ACLARACIÓN No. 1

LPN No. 04-2019-SEAPI-UNAH

“PAVIMENTACIÓN ESTACIONAMIENTO PRINCIPAL DEL CENTRO REGIONAL UNIVERSITARIO DEL LITORAL PACÍFICO UNAH-CURLP”

CORTE LONGITUDINAL

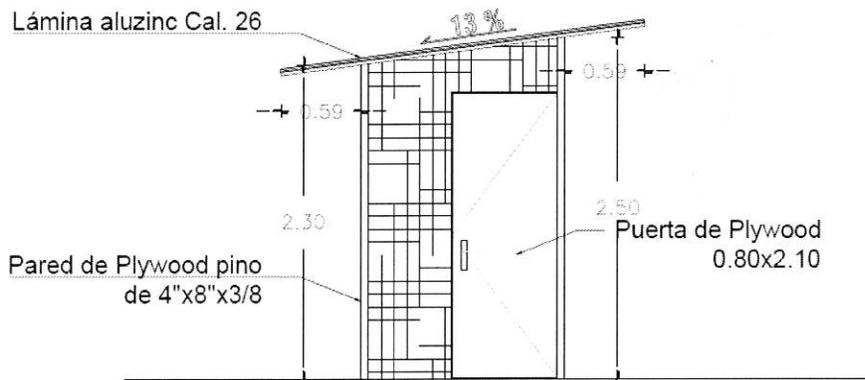
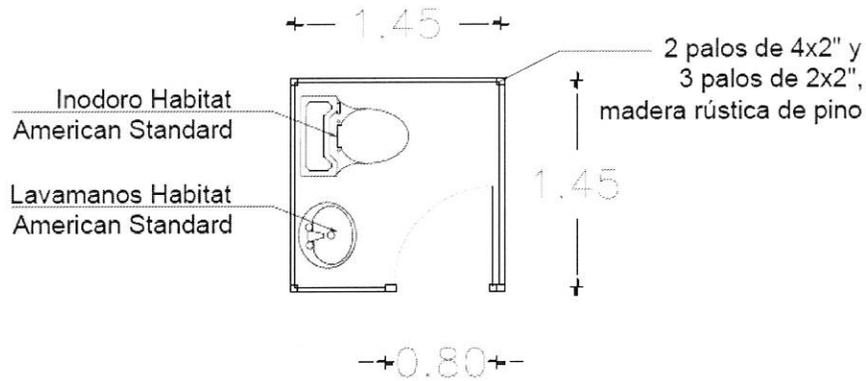
Para la conexión provisional de servicio sanitario es posible conectarse a la red existente o se tiene que considerar el uso de baños portátiles?

R. Se instalará un servicio sanitario provisional conectado a la red existente. Ver la **Enmienda No. 1**, además de lo dispuesto en la misma, deberá instalarse un lavamanos de porcelana del tipo más económico del mercado, según se detalla a continuación:

El costo de esta instalación deberá ser incluida en los costos indirectos del proyecto.
